SERVICE INFO – INA 0163

Jäähdytysnestepumpun runko on modifioitu

Tuotenumero: 538 0256 10

Kuva 2: Jäähdytysnestepumpun modifioidut kiinnityspisteet

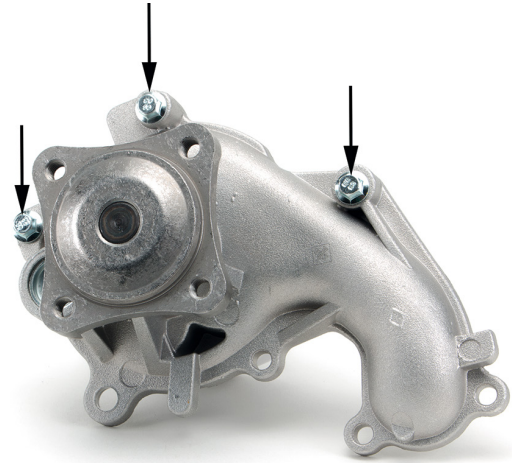
Jäähdytysnestepumpun, tilausnumero 538 0256 10, runko on modifioitu. Tämän vuoksi on kolmessa esitettyssä kiinnityspisteessä (kuva 2) käytettävä ehdottomasti toimitukseen kuuluvia ruuveja (M6x37).

Materiaalin suuremman paksuuden vuoksi käytetään kolmessa kiinnityspisteessä nyt pitempiä ruuveja.
